Produktänderung ECN 10-2010

Betroffene Produkte:	NC3MRX, NC3MRX-B, NC3MRX-B/ NC4MRX, NC4MRX-B, NC4MRX-B/ NC5MRX, NC5MRX-B, NC5MRX-B/ NC6MRX, NC6MRX-B, NC6MRX-B/ NC7MRX, NC7MRX-B, NC7MRX-B/
Erste Lieferung der modifizierten Produkte:	voraussichtlich Herbst/Ende 2010

Zeichnungen

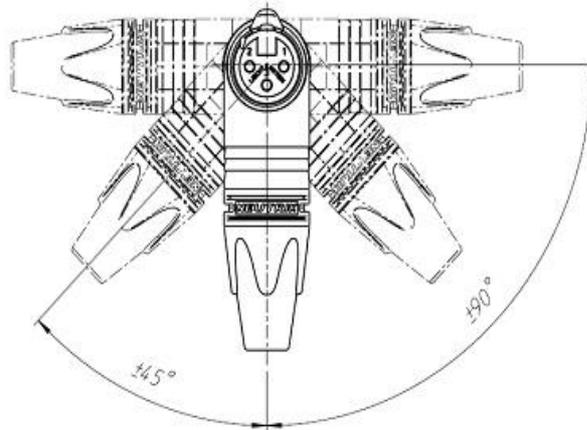
Auf Kundenwunsch wurden die Male-Ausführungen um zwei Kabel-Auslasspositionen ergänzt:
Zu den bisherigen fünf Positionen (0°, +/- 45°, +/-90°) kommen die Positionen + und -145° hinzu.
Die Female-Ausführung bleibt unverändert.
